LuK Nr: 333 0170 11 – 330mm TDCA 28 x 32 x 17 Bulletin 988 1000 710

STEYR – M9078, M9083, M9086, M9094, [Sisu / MWM] 
CASE – CS78, CS86, CS94 [Sisu / MWM]

Flywheel
Schwungrad
Volant-moteur
Volante-motor
Volano

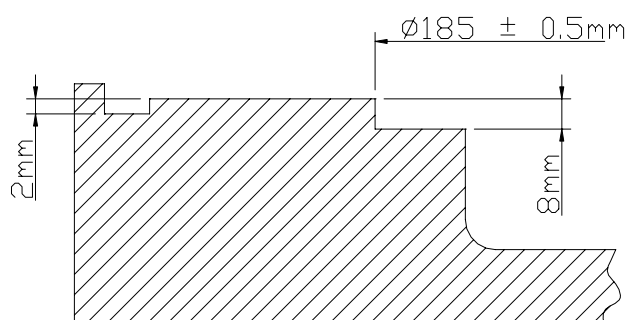
Info:	333 0170 11 replaces / ersetzt / remplace / sustituye a / sostituisce 333 0136 10 / 333 0170 10
(GB)	Re-machine the flywheel inner recess to a diameter of 185 ± 0.5 mm and a depth of 8 mm to avoid rivet contacting flywheel.
